(5)サクラマス資源への湛水による影響と対策について①

(6) サクラマス産卵床調査について

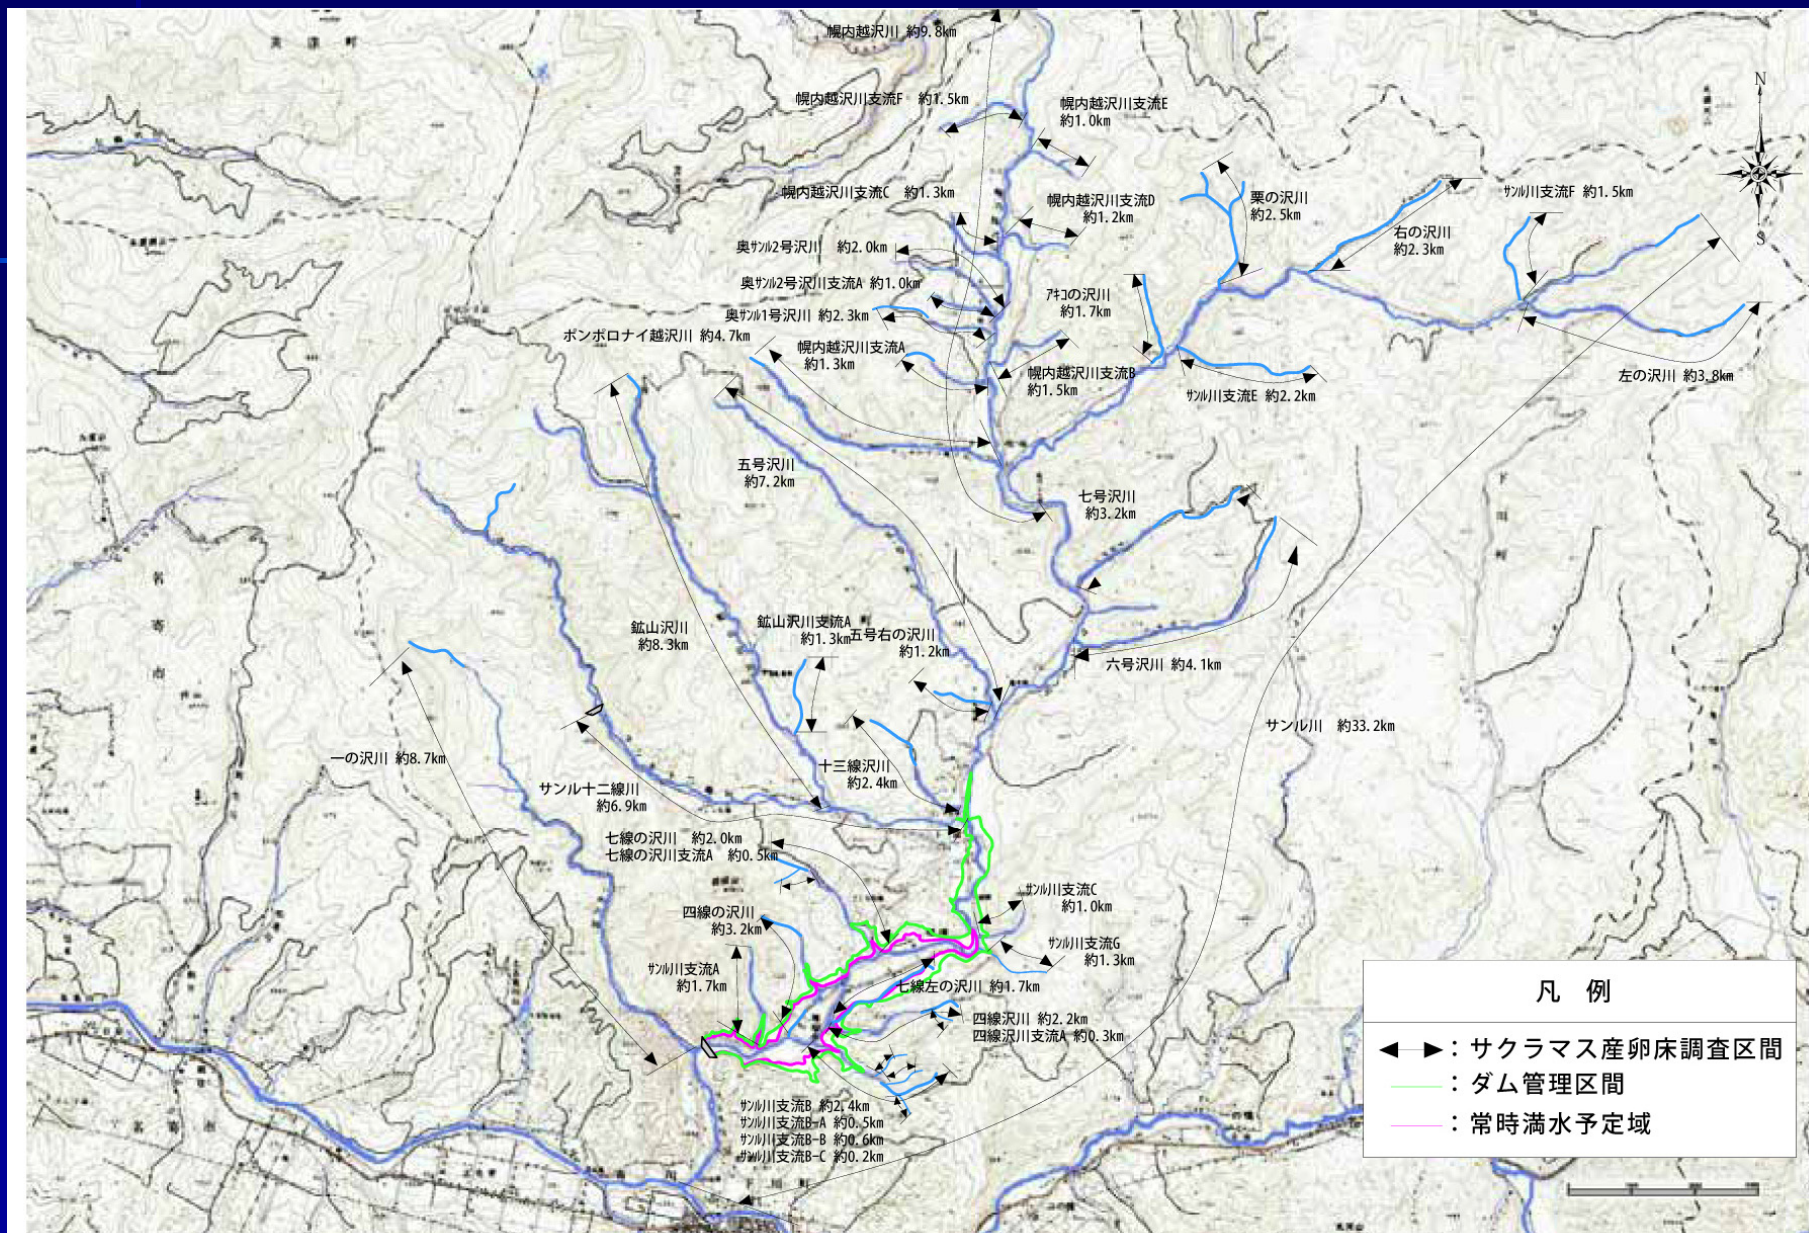
(5) ダム建設後の湛水によるサクラマス産卵床の消失時の影響に係る回答については、平成17年の結果と平成19年、平成20年の結果を比較すると、その影響度合いは大きく異なっている。このため、平成17年以降平成20年までの産卵床調査結果を明らかにするとともに、湛水域における産卵床の消失状況と産卵場の範囲への影響も含め評価し、再度、回答を求めたい。

湛水による影響を受ける産卵床の割合。(平成17、19、20年の調査結果より)

- 常時満水位以下の産卵床が影響を受けるとした場合
2% ~ 7%
- 分水施設下流で流入する支川の産卵床も影響を受けるとした場合
12% ~ 14%

(7)天塩川水系における魚類生息環境の保全・改善、連続性の確保について①

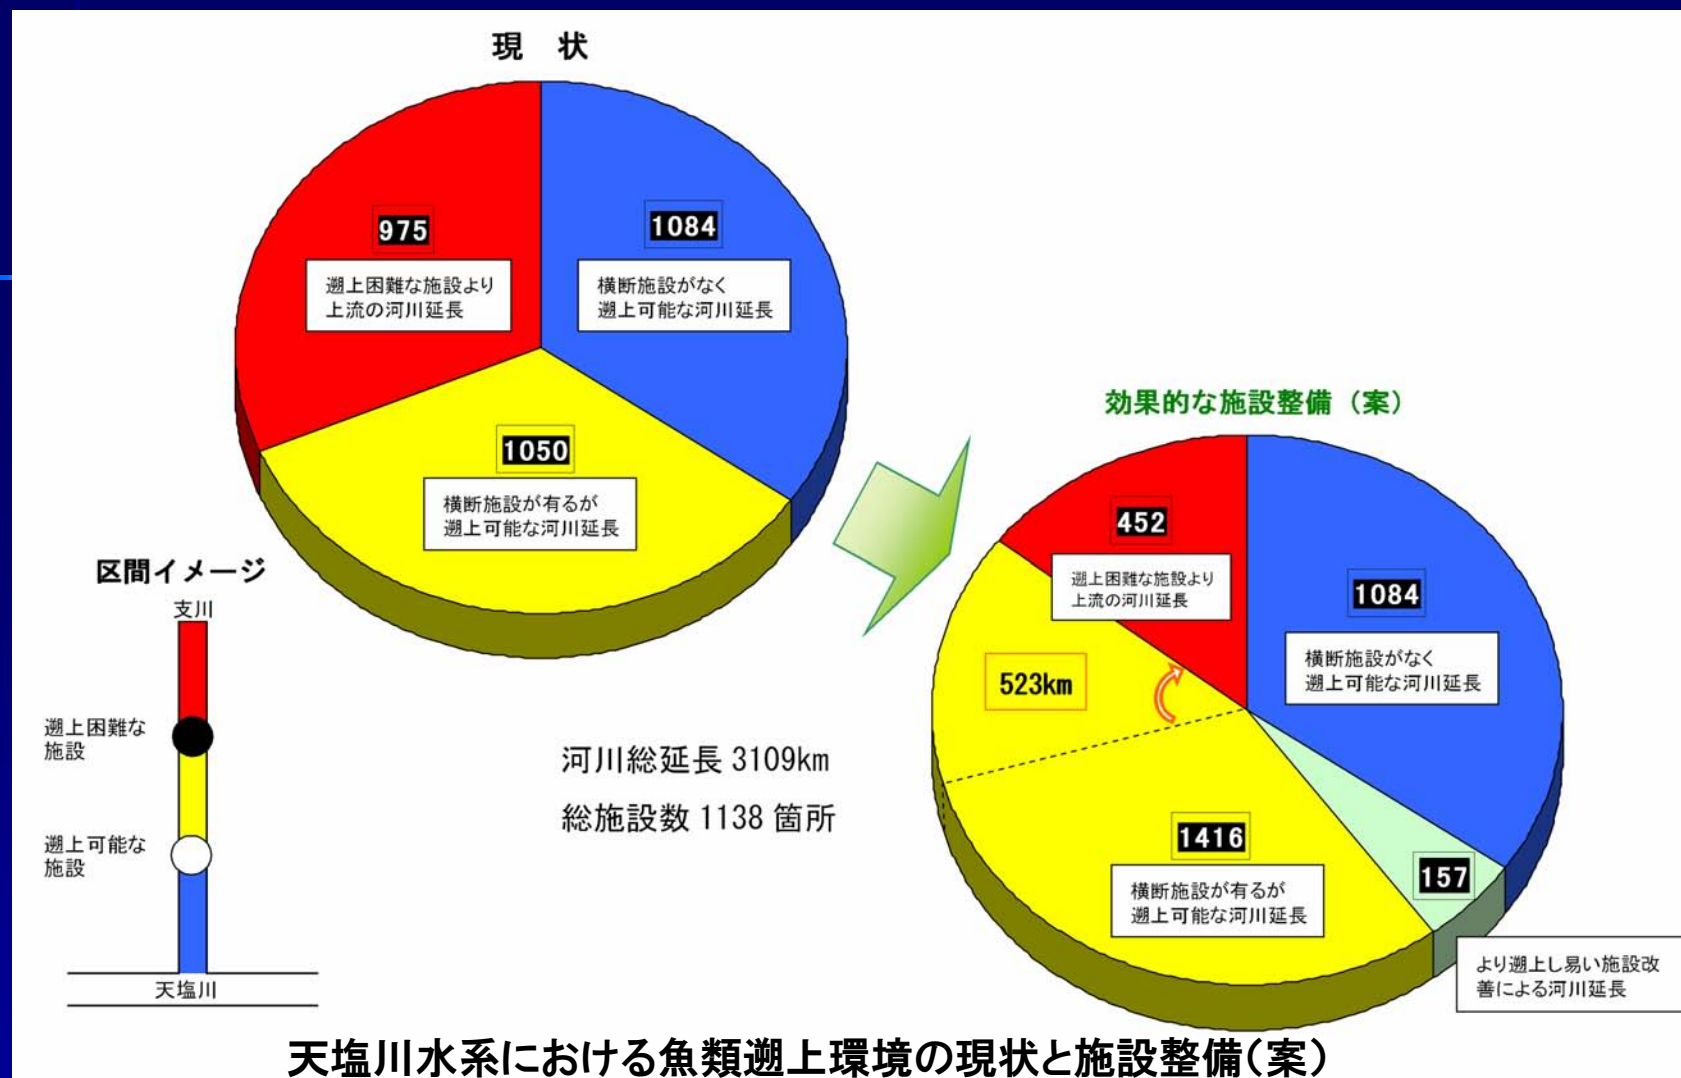
(7) 天塩川水系(サンル川も含む)におけるサクラマス資源の再生に向けての対策の検討を進めていると推察されるので、その取り組みの考え方と具体的な内容について、示されたい。

- 遡上困難な施設改善111箇所 ⇒ 遡上可能延長523km(円グラフ: 赤色→黄色)
- より遡上し易い施設改善39箇所 ⇒ 遡上可能延長157km (円グラフ: 黄色→緑色)
